PIANO DI LOTTIZZAZIONE "MASSA E PIU'"

DEL COMUNE DI ORISTANO-INTEGRAZIONE 2020

STUDIO COMPATIBILITA' GEOLOGIA E GEOTECNICA

OGGETTO: PIANO DI LOTTIZZAZIONE CONVENZIONATO IN ZONA C2RU.F, NURAXINIUEDDU, DENOMINATO "MASSA E PIU'" PERVENUTO CN PROT N. 20006 DEL 08/05(2018 N2N INTEGRATO CN PR TT. N. 30695 DEL 07/06/2019.

STRALCIO DELLA CARTA DI PERICOLOSITA' DA FRANA

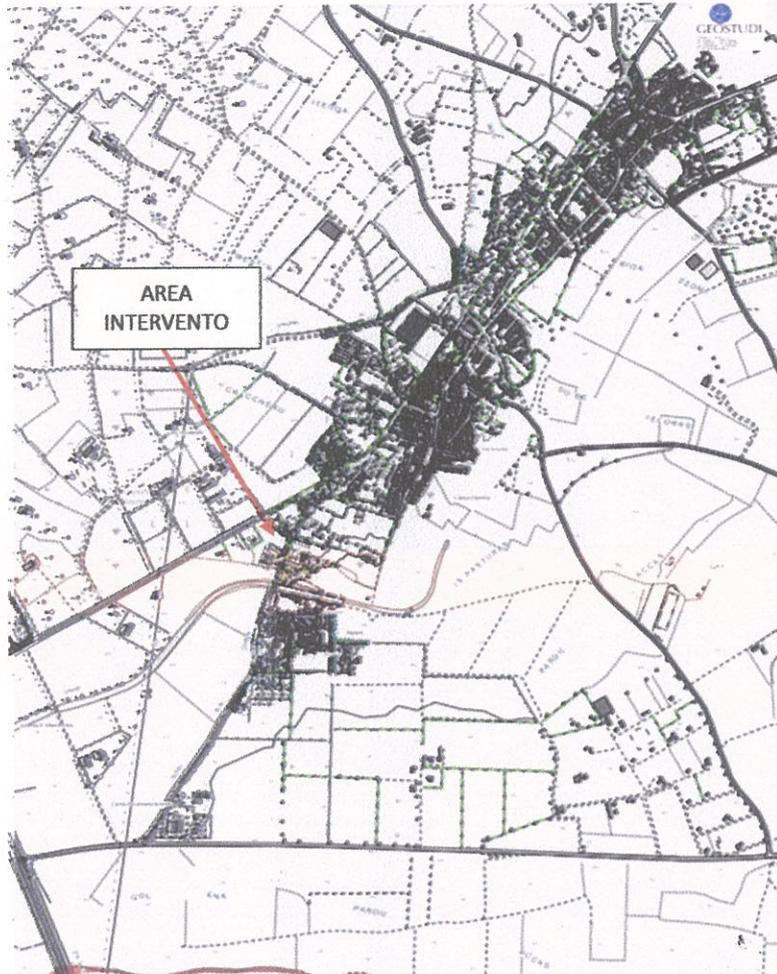
In riferimento alla richiesta di chiarimenti del Comune di Oristano prot. 2640 del 15/01/2020 relativa all'oggetto, per quanto concerne l'integrazione di cui al punto 3, **si dichiara che l'intervento non ha alcun effetto sulla stabilità ed equilibrio dei versanti.**

A questo proposito giova richiamare che nella relazione geologico-tecnica viene chiaramente specificato, nel cap. 3, che l'area interessata dalla lottizzazione non rientra tra quelle a pericolosità geomorfologica individuate dal Piano di Assetto Idrogeologico della Regione Sardegna e dallo studio di compatibilità geologica e geotecnica redatto per il PUC di Oristano in conformità all'art. 8 delle Nda.

Proprio questo studio, del quale si allega stralcio della carta della pericolosità da frana, classifica l'areale dove ricade l'intervento in oggetto, come *"area studiata ma non interessata da fenomeni franosi attuali o potenziali"* e certifica pertanto, che l'area è esente da qualsiasi livello di pericolosità da frana e di rischio idrogeologico e pertanto non ricade nell'ambito perimetrato dal PAI e quindi non soggiace alla sua disciplina.

Come logica conseguenza, poiché l'intervento in oggetto NON ricade in area soggetta alla disciplina del PAI non è richiesta alcuna dichiarazione con la quale il tecnico progettista attesta la compatibilità geologica e geotecnica di cui all' art. 23 lett. 7 Nda PAI, né tanto meno lo studio di compatibilità geologica e geotecnica (Art. 25 e allegato F Nda PAI).
